改善箇所説明図

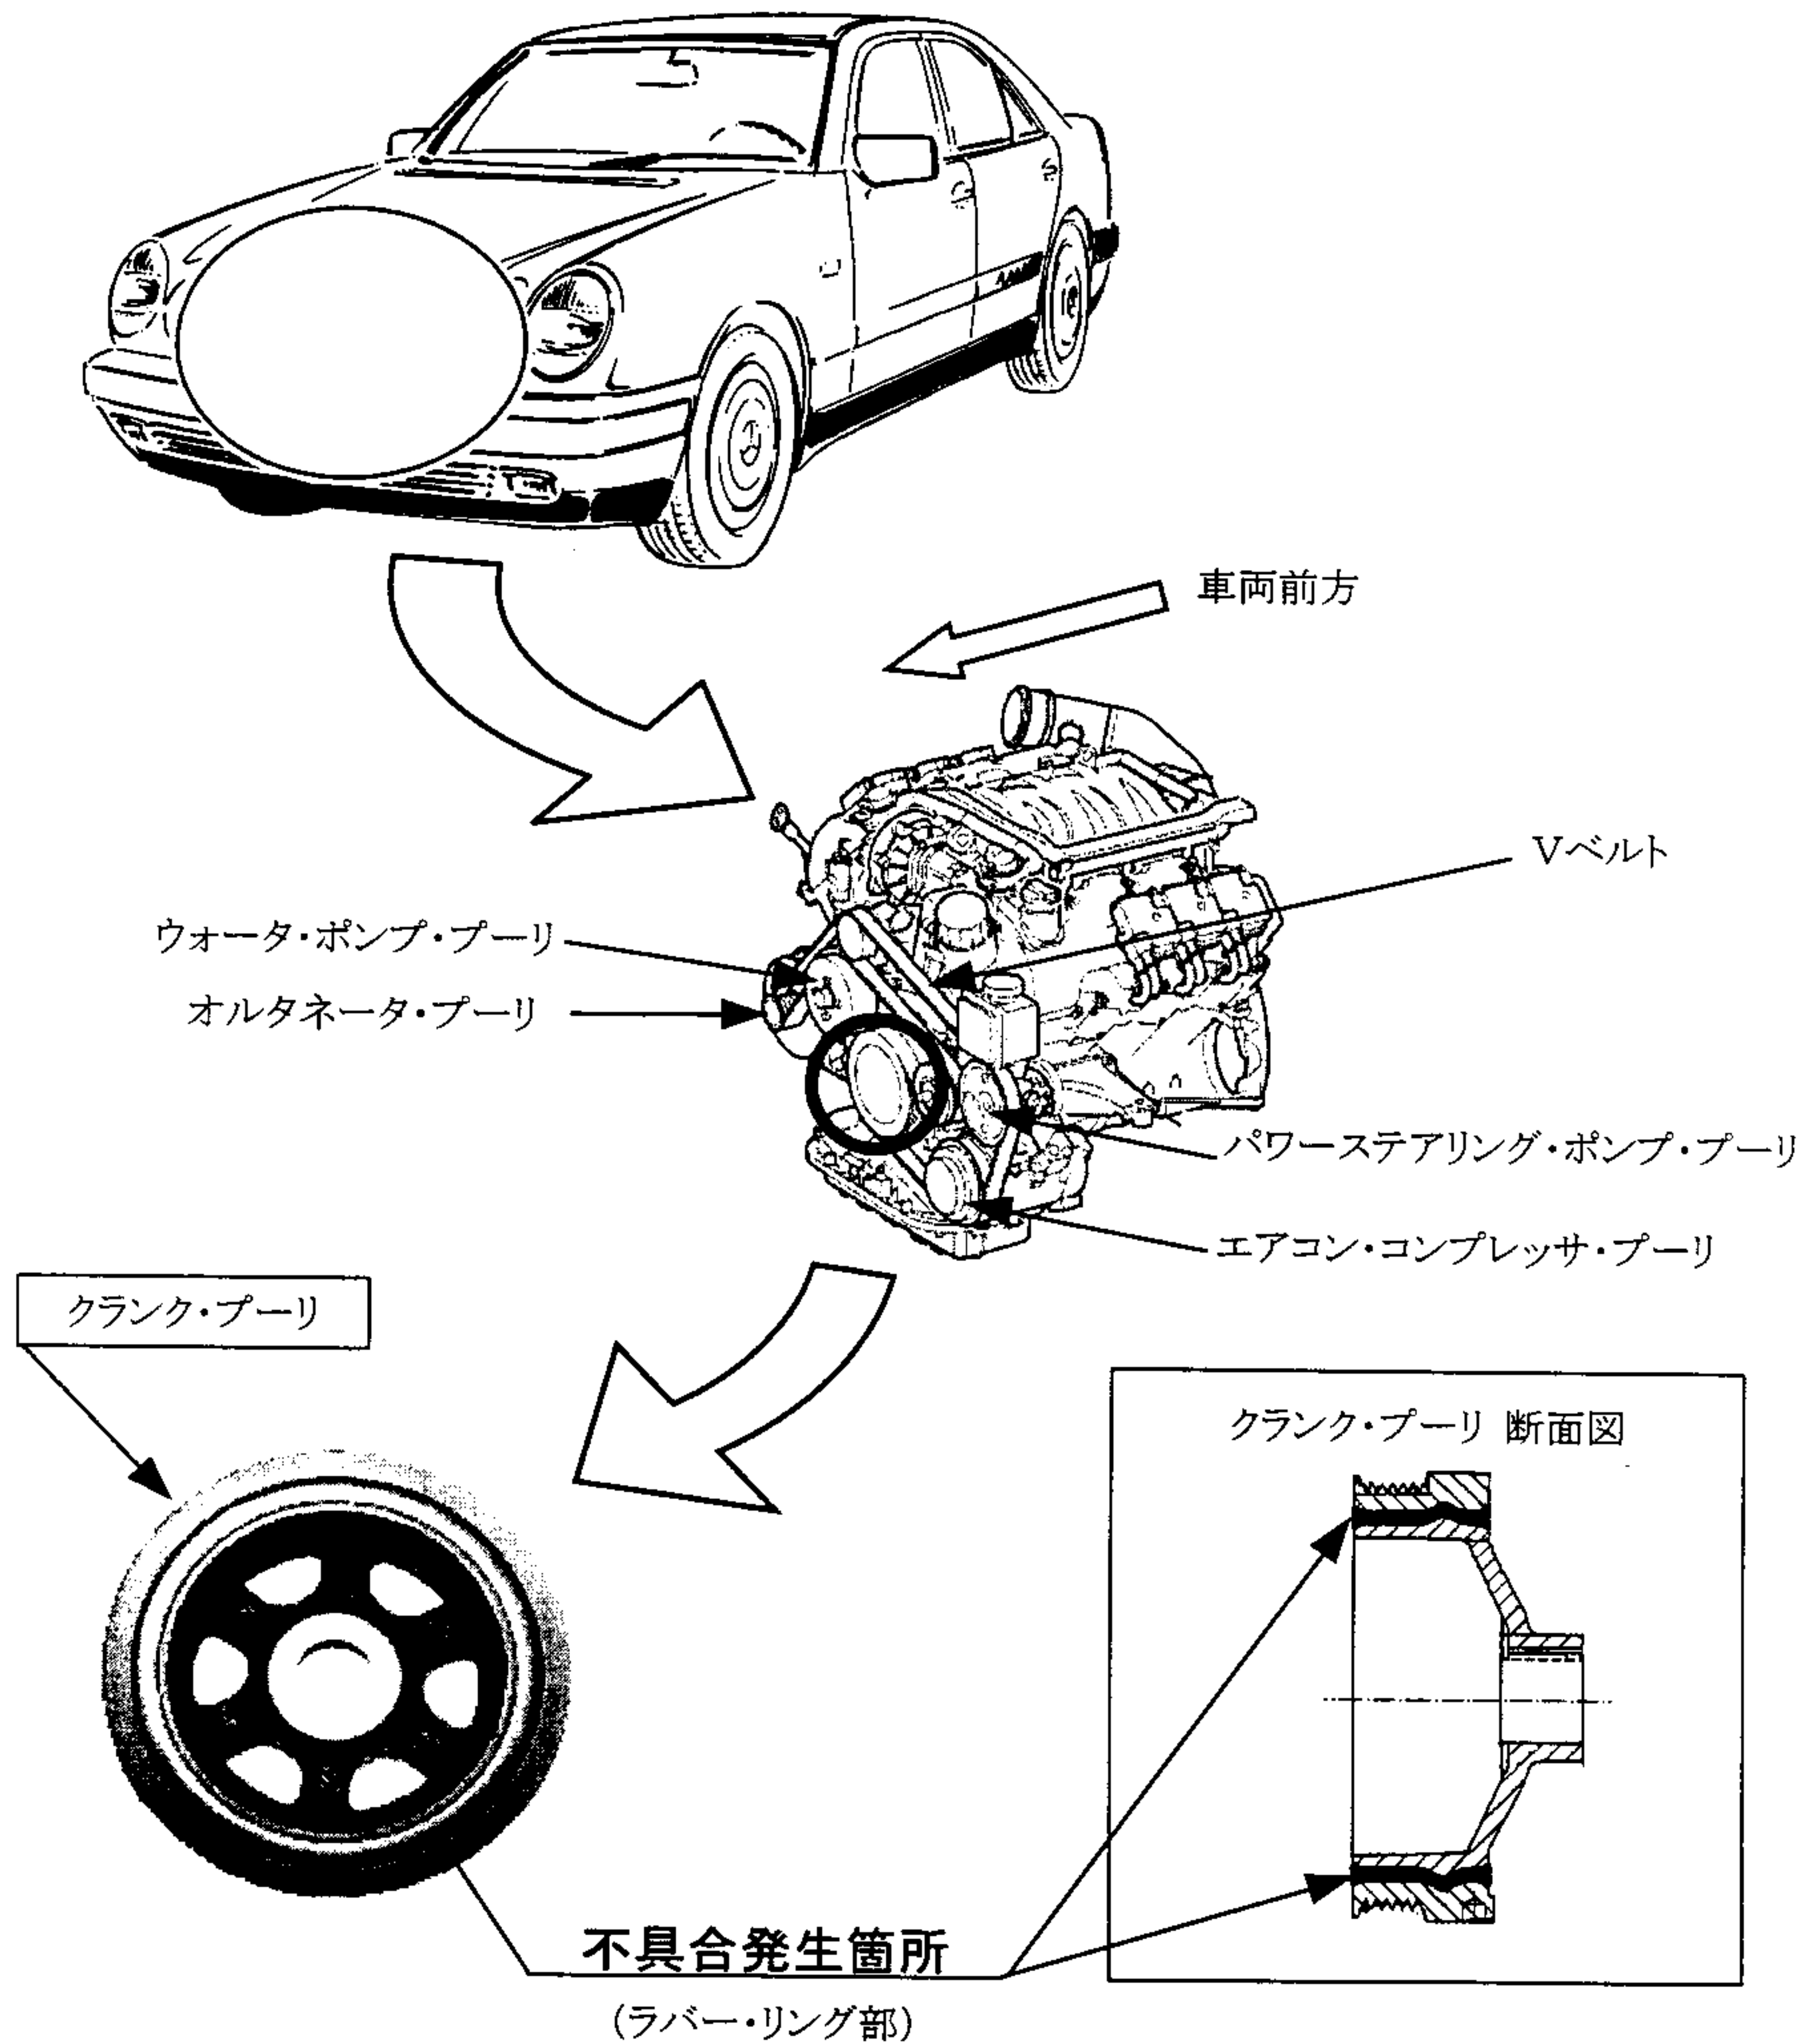
原動機において、クランク・プーリの構造が不適切なため、防振用のラバー・リング部が破断することがあり、そのままの状態で使用を続けると、当該リング部がずれて異音が発生し、最悪の場合、当該プーリから補機駆動用ベルトが外れ、充電警告灯が点灯するとともに、ハンドルの操作力が増大するおそれがある。

全車両、クランク・プーリを対策品と交換する。
